改善箇所説明図

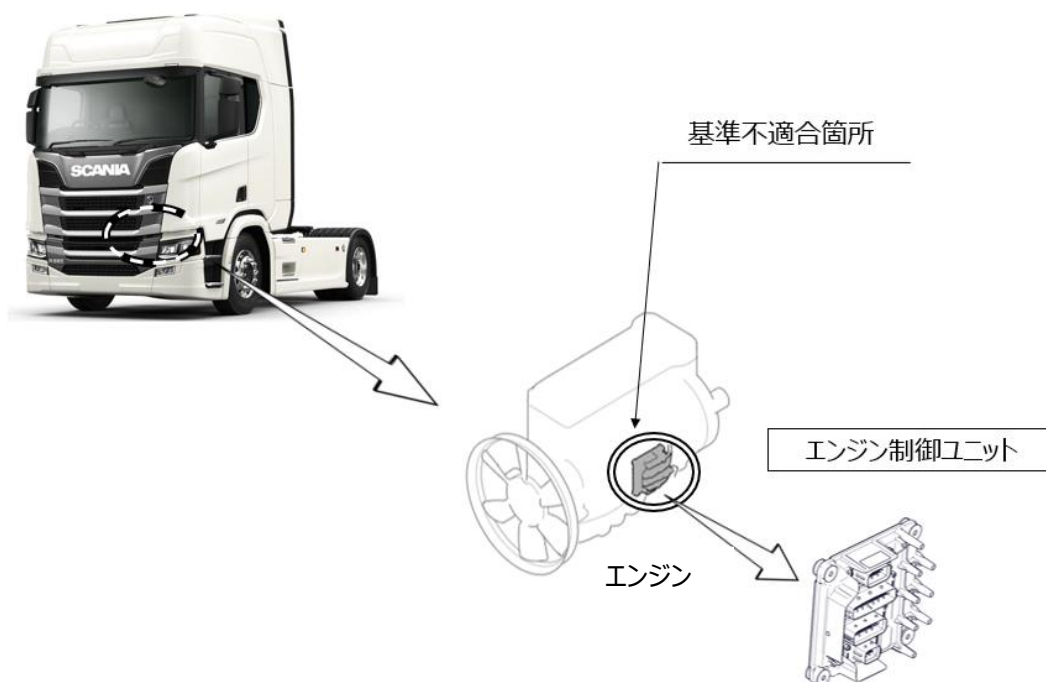
エンジン制御ユニットにおいて、設計検討が不十分なため、NOx 排出量を減らすための出力低減機能が正常に作動しないことがある。

そのため、NOx 排出量が基準値を超え、保安基準に適合しないおそれがある。

全車両、当該ユニットを対策プログラムに更新する。

識別：助手席側ドアヒンジ部に、緑色ペイントを塗布する。
